Zeitschrift: **Ingénieurs et architectes suisses**

Nouveau théâtre en ville de Neuchâtel NE

Conclusions et recommandations du jury

1^{er} prix: Marie-Claude Bétrix, Eraldo Consolascio, Zurich; collaborateurs: R. Schulthess, E. Maier, J. Guye, H. Gehrig

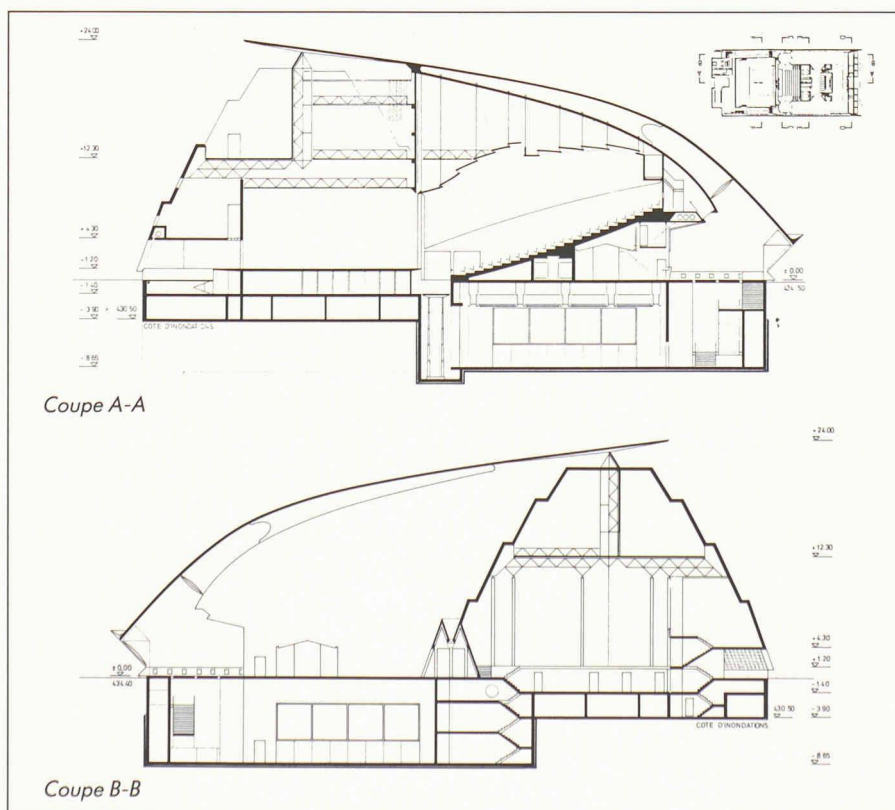
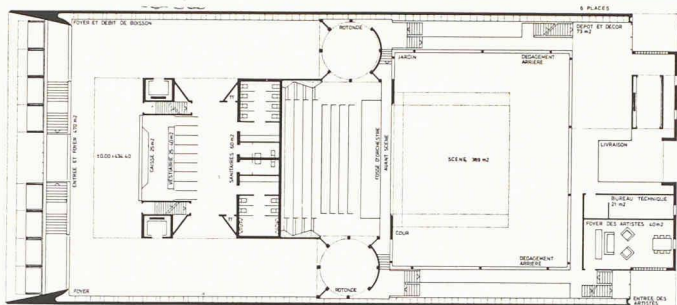
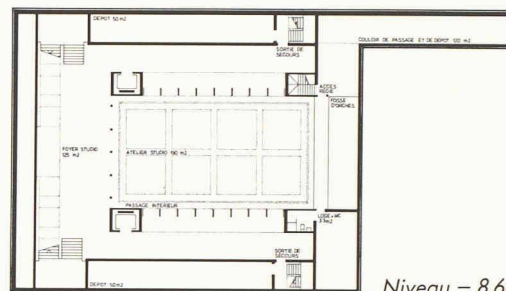
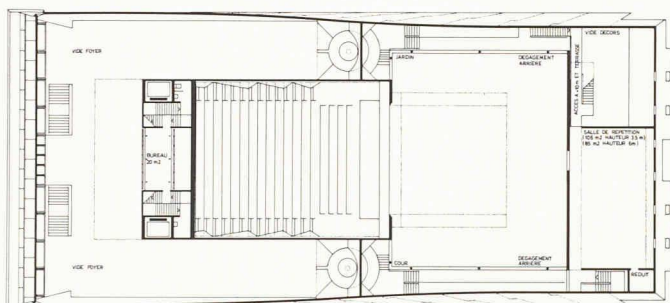
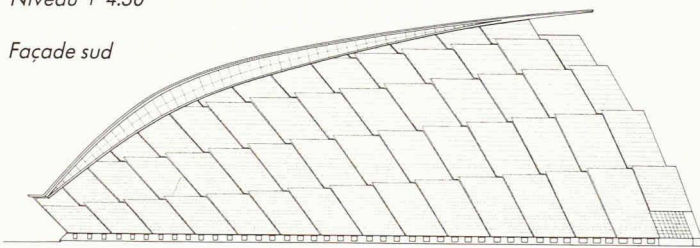
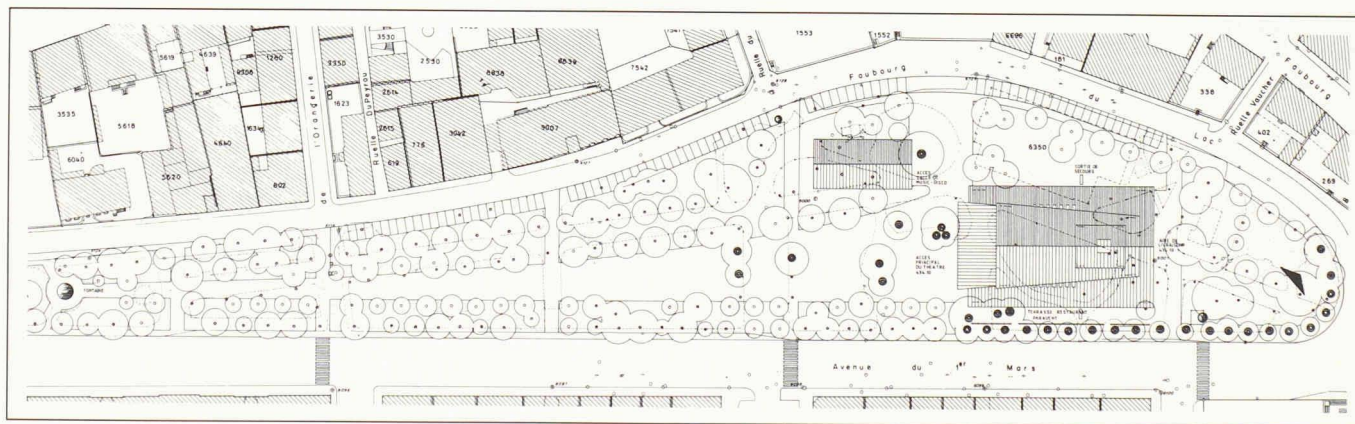
Ce projet très fort fascine, séduit et inquiète. Il fascine par la poésie qui naît du traitement des matériaux. Il séduit par sa clarté, sa cohérence et son homogénéité. S'il inquiète au premier abord par sa forme et sa façon de se poser dans le parc, l'analyse approfondie démontre qu'il est le fruit d'une pensée architecturale aboutie. Les aménagements extérieurs sont bien étudiés; le maintien de la promenade et de la rue de l'Orangerie sont heureux. La situation de la construction par rapport à l'axe de la rue Pourtalès est précise. Le restaurant est séparé du bâtiment du théâtre, en dérogation par rapport aux conditions du programme. Ce choix se situe néanmoins dans la logique du parti pris.

La spatialité intérieure fortement dramatisée répond de façon très cohérente au caractère magique du projet. Le public pénètre dans un vaste foyer, dans lequel tombe une lumière zénithale qui descend le long des parois. L'espace réservé au spectacle lui-même est fortement marqué par ce qu'on pourrait appeler «la boîte dans la boîte», symbole visible et tangible de la présence du théâtre. L'accès à la salle à partir de deux rotondes est conforme à l'esprit du projet. La hauteur du vide de scène est suffisante. La fosse d'orchestre est insuffisante dans sa partie ouverte. L'accès des décors est excellent pour la scène et pour le studio.

Le projet est caractérisé par une forme de salle qui, dans sa vue en plan, ne pose pas de problème, si ce n'est que la forme des parois latérales n'est pas tout à fait optimale en ce qui concerne la diffusion des sons. La coupe longitudinale proposée pour le plafond laisse aussi à désirer puisqu'elle ne favorise que d'une manière insuffisante une bonne distribution de l'énergie sonore sur le plan d'écoute. La disposition des locaux n'est pas tout à fait idéale, vue sous l'aspect des nuisances sonores relatives. En ce qui concerne l'acoustique, ce projet est valable dans son ensemble.

2^e prix: Daniele Marques, Bruno Zurkirchen, Lucerne; collaborateurs: M. Mach, M. Ragonesi

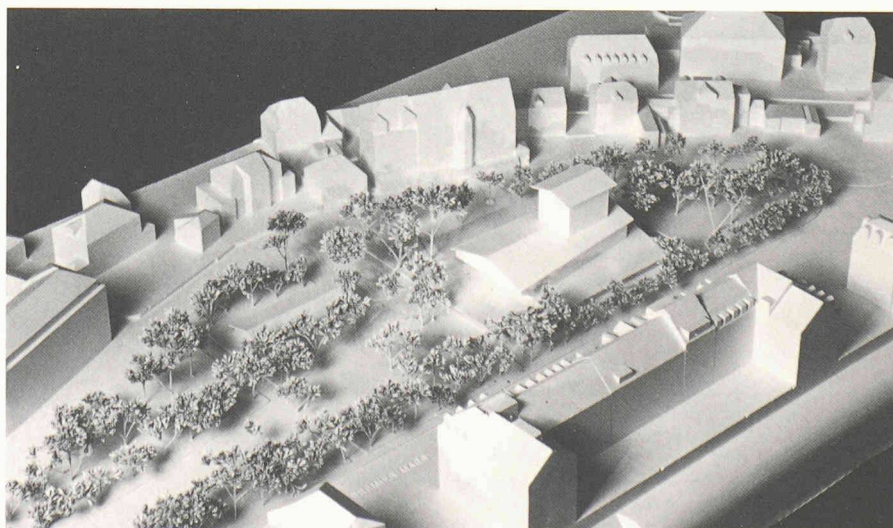
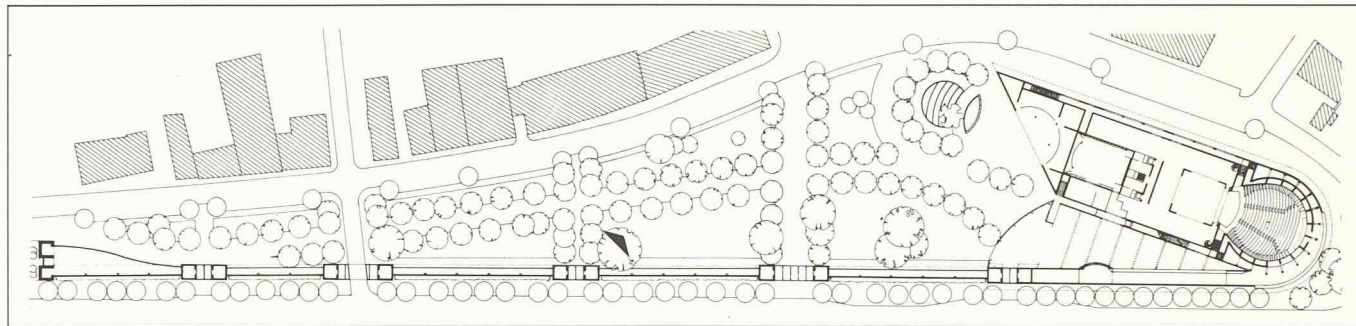
Modestement, avec une belle simplicité, les auteurs prennent une position cohérente et ferme: le bâtiment respecte le parc, il est discret, élégant, mais il ne s'affirme pas en force. Le jury a été sensible à la grande finesse de ce projet, qui découle d'une analyse fouillée du lieu. Sa position précise parallèle à l'avenue du 1^{er} Mars maintient le caractère du parc sans tentative de l'urbaniser. Il renforce la promenade existante depuis le monument de la République et comble le vide de la Rotonde par une implantation d'arbres reconstituant ainsi la continuité du parc au nord. Avec une très grande économie de moyens, l'auteur propose une volumétrie parfaitement cohérente avec son contenu: trois volumes, trois fonctions.

3^e prix: Vincent Mangeat, Nyon; collaborateurs: O. Pina, G. Mann, P. Bouvier, T. Bruttin, L. Felder, R. Gasparro, L. Savioz, P. Wahlen

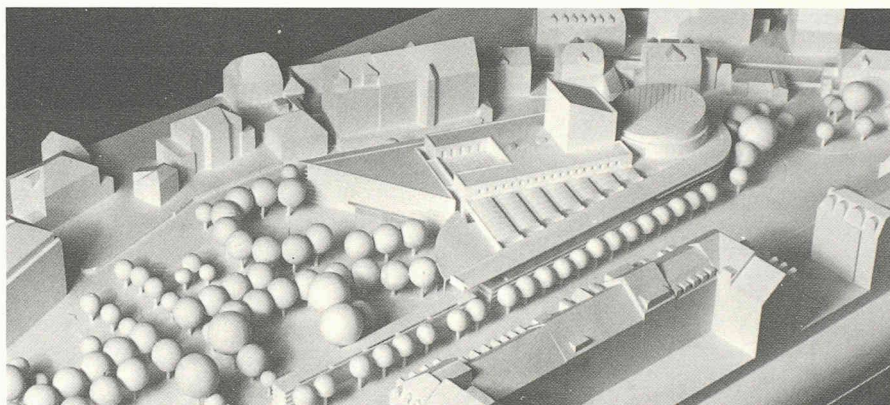
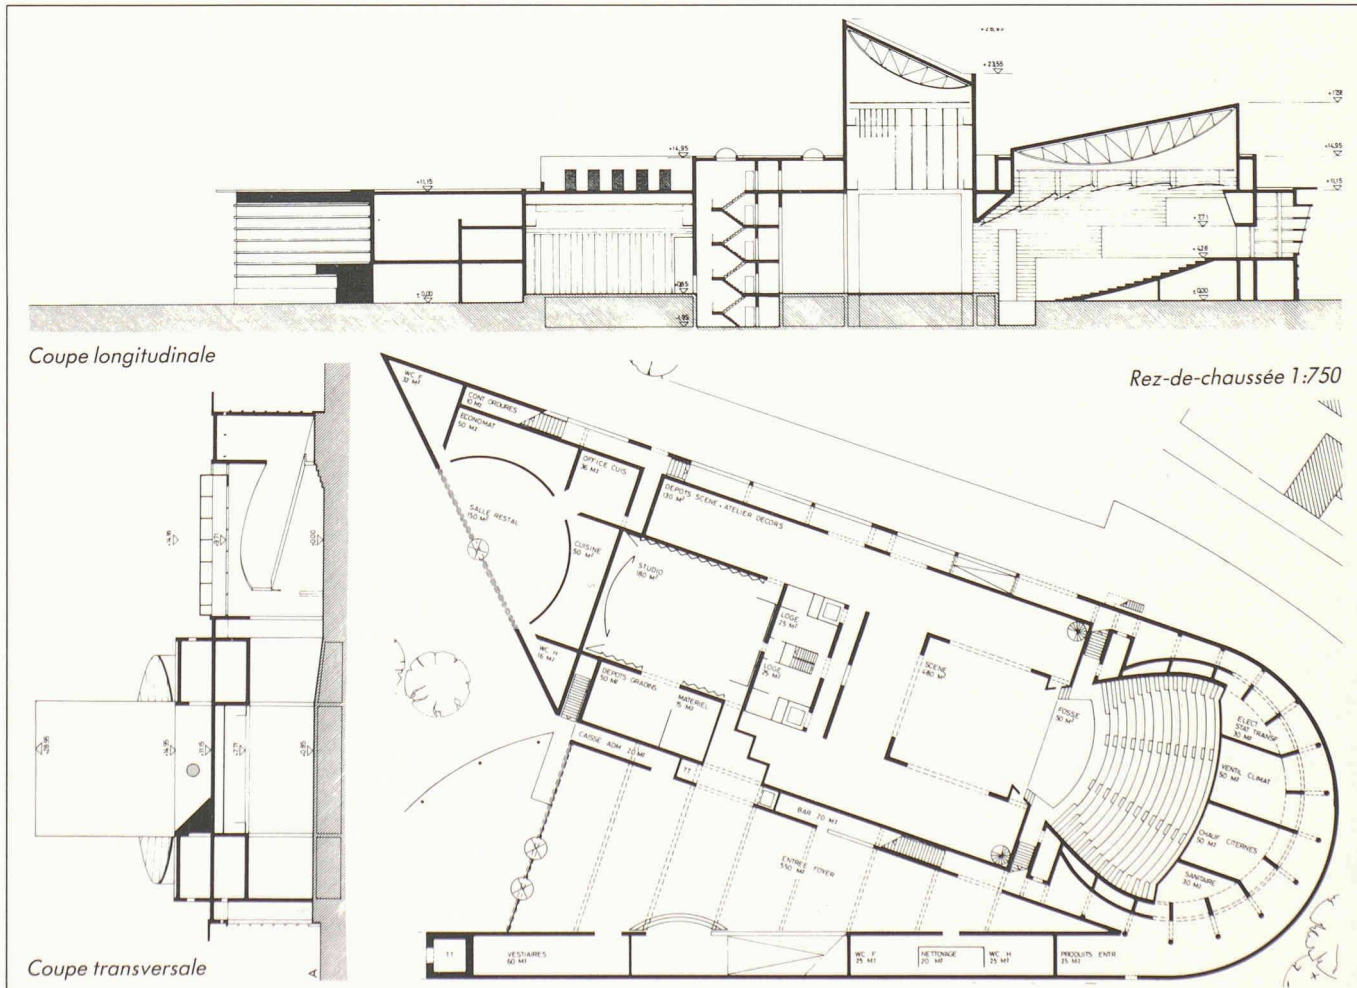
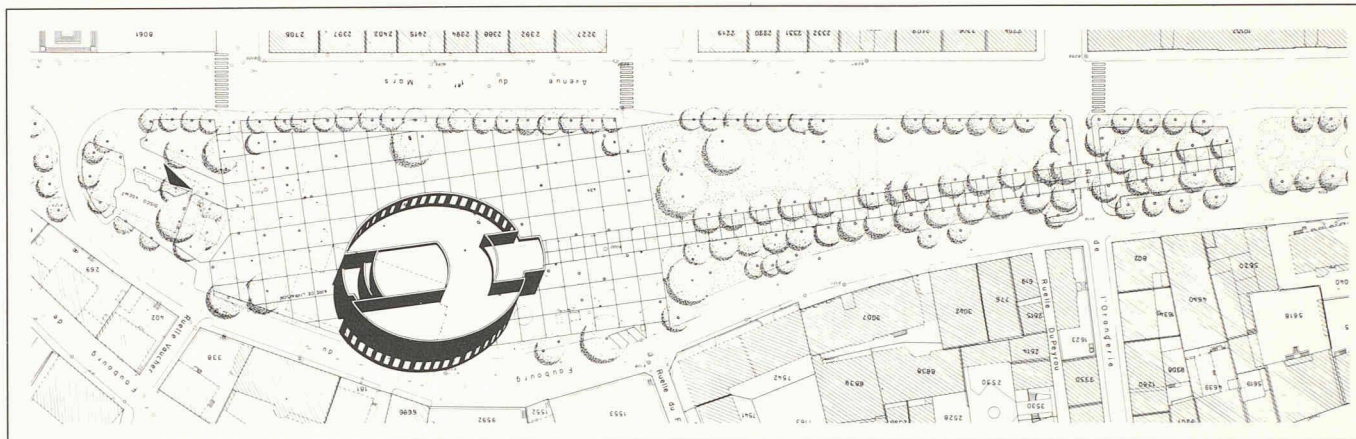
Ce projet procède à une réflexion très intéressante sur la ville. Il propose un concept unitaire et global d'un parc en forme de théâtre. Il fait partie intégrante du tissu de la ville et forme un «cadre» au parc; il reconnaît, par son implantation, le vis-à-vis des bâtiments au nord et au sud. Les circulations sont bien étudiées. La volonté d'exprimer en volume les principales fonctions du théâtre est appréciable. Elle nuit toutefois à la sobriété de l'ensemble et trompe sur l'échelle véritable du théâtre. Le traitement des façades est très subtil et cohérent. L'entrée se fait par un lieu couvert, conduisant à un grand foyer en forme de triangle, lumineux, donant largement sur un parcours montant, avec vue sur l'espace foyer. L'esprit du projet se poursuit jusque dans l'architecture générale de la grande salle. S'agissant de technique théâtrale, on relève des points particulièrement positifs qui sont: la dimension des dégagements, l'emplacement de la régie, l'accès des décors, la situation et le volume du stu-

dio. Eléments négatifs: une cage de scène trop étroite; l'inclinaison des gradins est insuffisante et le rapport scène-salle n'est pas bon.

Le projet présente une salle de forme circulaire, délimitée par une enveloppe cylindrique nullement structurée, qui peut être à l'origine de focalisations

sonores gênantes. Pour ce qui est du plafond suspendu, celui-ci ne présente pas une ligne tout à fait optimale. Un point très positif est l'absence totale d'interférence sonore gênante entre la salle et l'atelier-studio. Par contre, l'emplacement proposé pour la discothèque n'est pas envisageable. Dans son ensemble, ce projet n'est pas satisfaisant du point de vue acoustique.

4^e prix : Bernard Vouga, Lausanne.

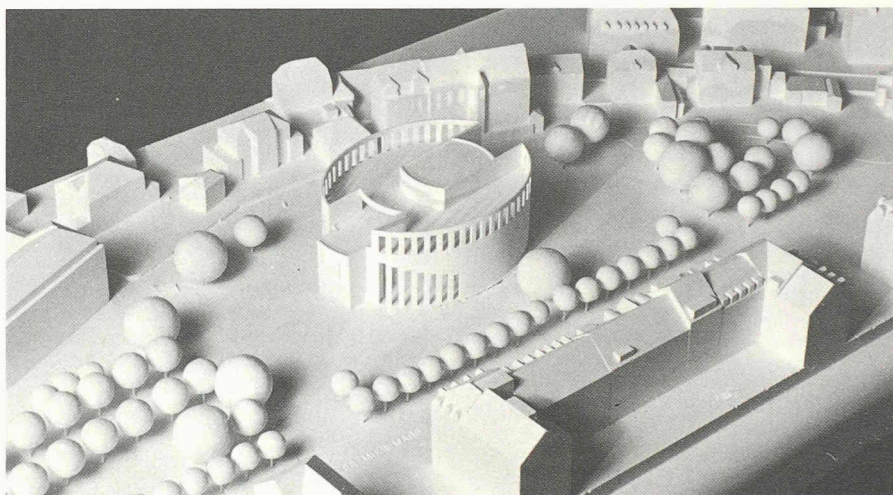
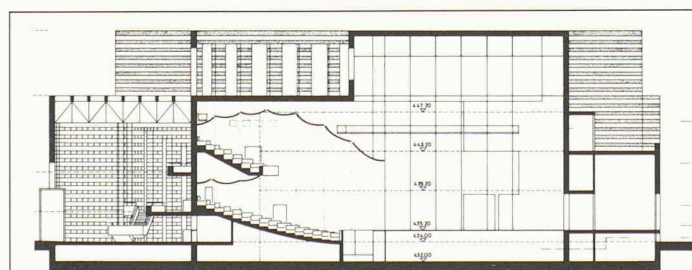
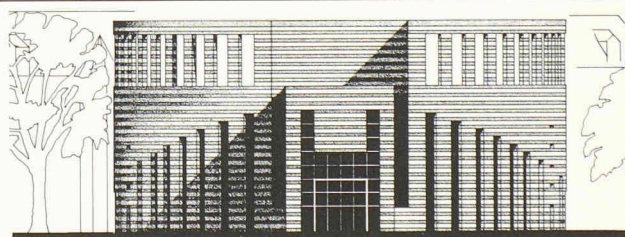
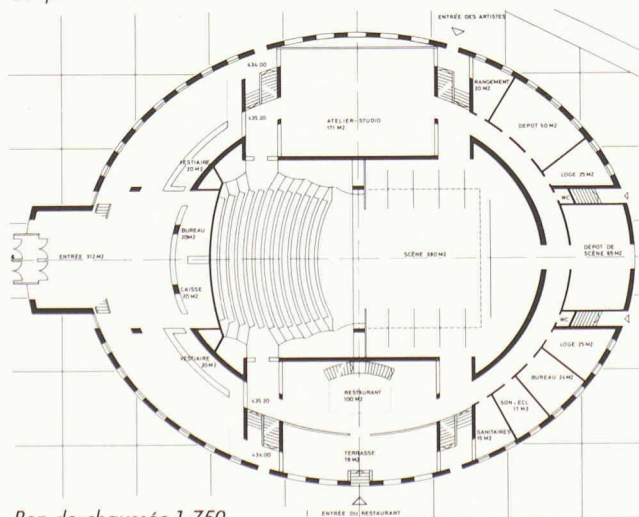
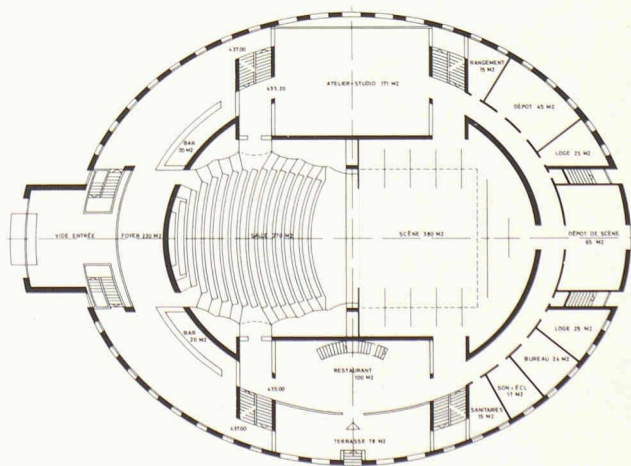
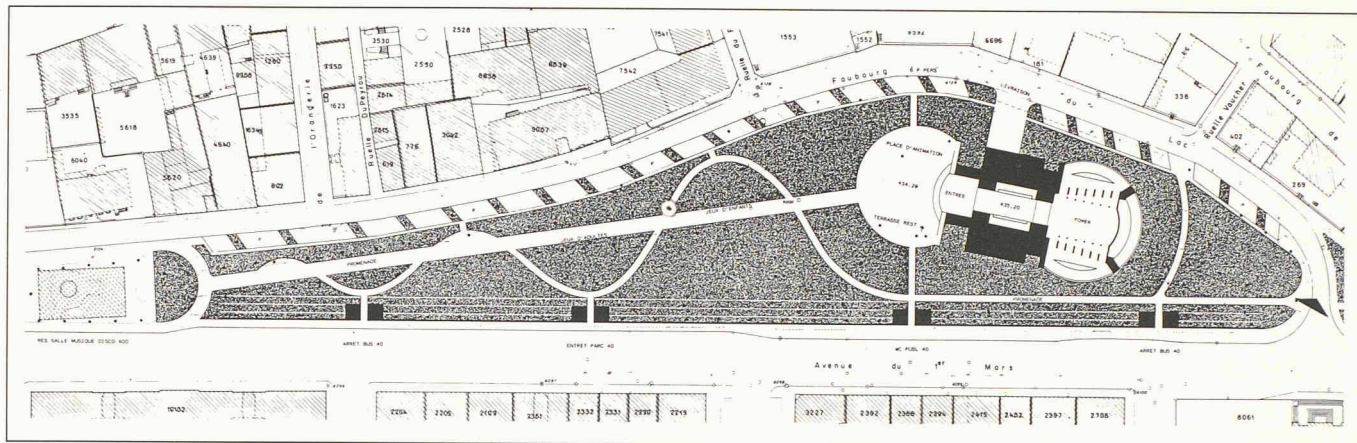
Le concurrent propose une intervention très compacte. Il partage le parc en trois parties: maintenu tel qu'il est en ouest, minéralisé au centre et non modifié à l'est. Le jardin en devient difficilement utilisable. La position du bâtiment est déterminée par l'axe de la promenade actuelle et le lieu de la plus grande largeur du parc. Cette implantation n'est pas suffisamment précise, malgré l'attache sur l'axe. La proposition de la grande surface minérale n'a pas son juste rapport avec l'objet, ni avec le bâti environnant. La volumétrie est claire et de qualité. Cependant, le rapport du contenant et du contenu est sacrifié à l'architecture. Le couronnement de l'édifice apparaît comme un élément d'occultation de la cage de scène; bien qu'il soit très fort au niveau des façades et de la volumétrie, il est regrettable qu'il ne contienne pas un espace accessible et privilégié. Malgré la contrainte que s'est imposée l'auteur en inscrivant son projet dans des ellipses concentriques, la distribution spatiale semble résolue.

Le foyer, organisé sur trois niveaux, peut paraître intéressant à cause de ses terrasses superposées. Les dimensions de la scène sont correctes. La régie est

mal située. Les accès des décors sont excellents. Le rapport scène/salle est très bon.

La salle proposée se distingue par une forme en plan et en coupe longitudinale quasi idéale du point

de vue acoustique. La même constatation ne peut toutefois pas être faite en ce qui concerne le choix de l'emplacement de l'atelier-studio et celui du restaurant par rapport à la salle. Acoustiquement parlant, ce projet n'est pas vraiment satisfaisant.

5^e prix: Marcel Ferrier, Saint-Gall; collaborateur: T. Thaler

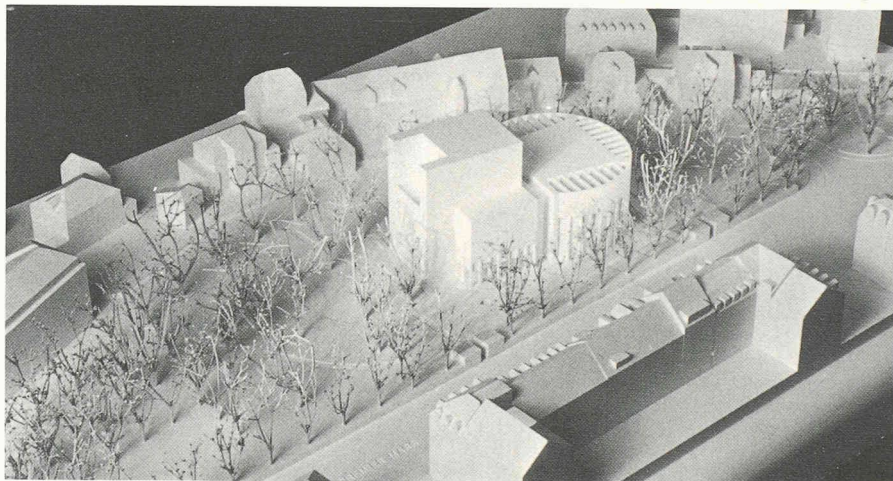
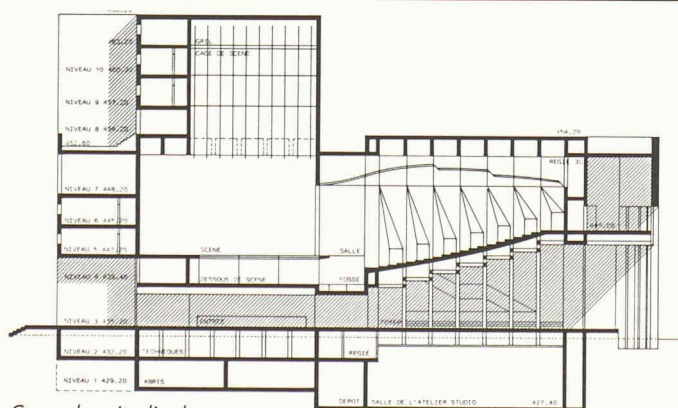
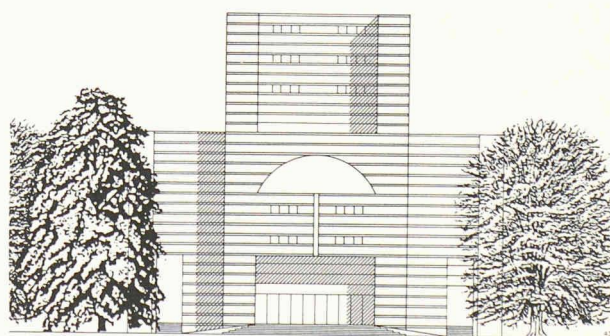
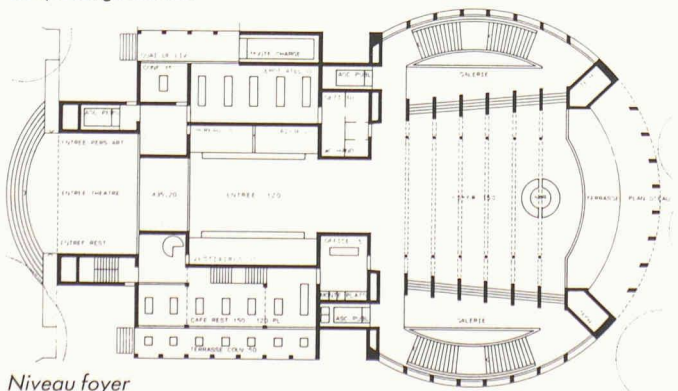
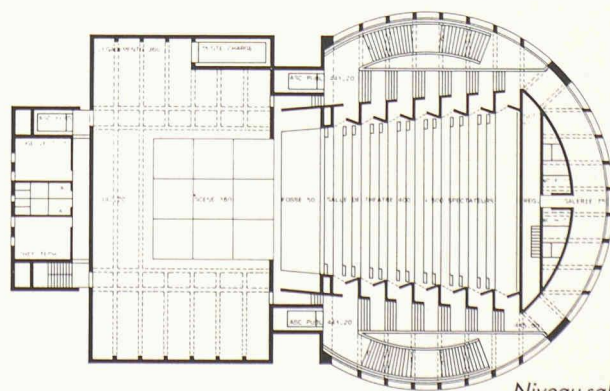
Le concurrent considère le parc dans sa globalité, entité appartenant à la ville. Il en redéfinit les limites au sud en rapport avec le bâti du XIX^e siècle par un traitement approprié d'éléments qui rythment les accès et trouvent un juste rapport avec les rues transversales au sud. Le parc, devenu une zone d'accueil pour le théâtre, prend en charge le spectateur. Le théâtre est conçu comme un objet compact et précis. Les volumes sont nets; ils se réfèrent à des formes primaires bien contrôlées et expriment sans compromission le rapport contenant-contenu. Par sa position et sa volumétrie, il devient un élément signifiant pour la ville. L'auteur a manifesté la volonté de définir un long parcours conduisant les spectateurs vers la salle de théâtre et le studio.

Le grand foyer propose de généreux accès au lieu du spectacle. Par contraste, la salle de théâtre se veut modeste dans ses dimensions et le studio, lieu de recherche souterrain, s'enterre symboliquement sous la salle. Du point de vue théâtral, le rapport scène/salle laisse à désirer: un obstacle architectural sépare les volumes de la salle et de la scène. La pente de la salle est insuffisante. Les dimensions de la scène et des dégagements sont très favorables.

La forme de salle proposée avec des parois bien structurées favorisant la diffusion des sons peut être qualifiée d'optimale du point de vue acoustique. Il en est de même du plafond suspendu qui présente en coupe longitudinale une ligne quasi

idéale. Point négatif: la faiblesse d'isolement phonique qui semble exister entre la salle et les zones latérales des dégagements et des rampes d'escalier d'accès. Cependant, malgré les points faibles qui viennent d'être signalés, ce projet présente dans son ensemble de véritables qualités acoustiques.
